# 改善箇所説明図

改善前	改善後

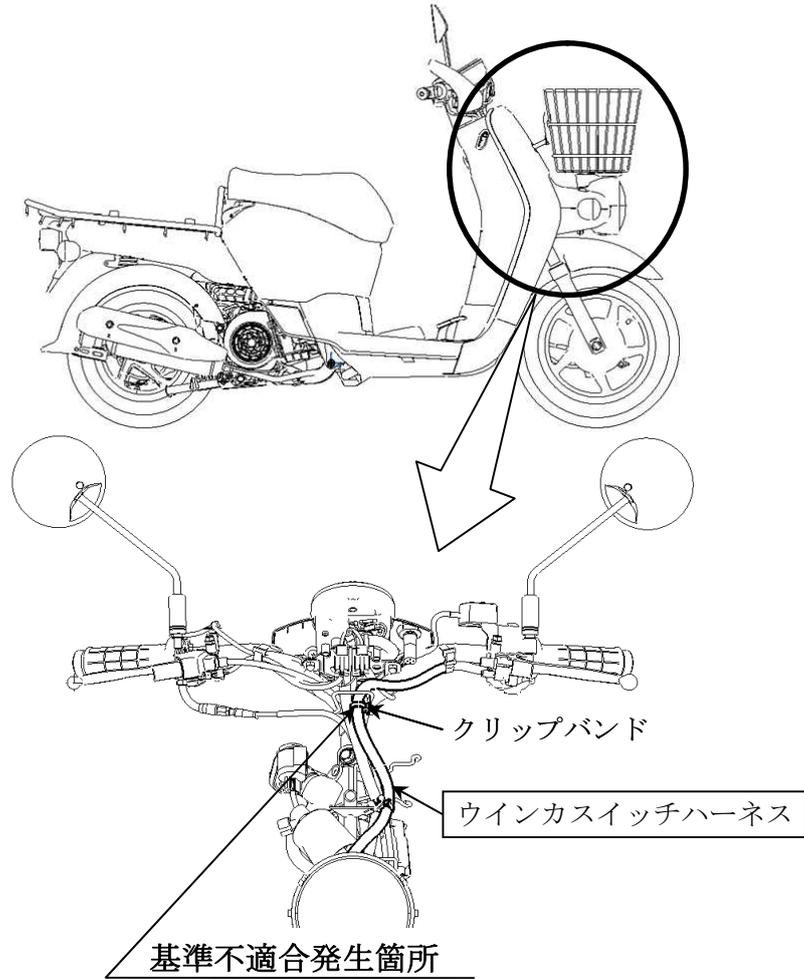
ウインカスイッチハーネスにおいて、車体に固定するクリップバンドの位置及び配索が不適切なため、走行中のハンドル転舵により当該ハーネスのクリップバンド部が屈曲することがある。そのため、そのまま使用を続けると、屈曲の繰返しにより当該ハーネスが断線し、前照灯、方向指示器、制動灯、警音器の作動不良になる、または、スタータスイッチによるエンジン始動が出来なくなるおそれがある。

全車両、ウインカスイッチハーネスを対策品と交換し、配索を変更して、ハーネスバンドで固定するとともに、保護材を取付ける。
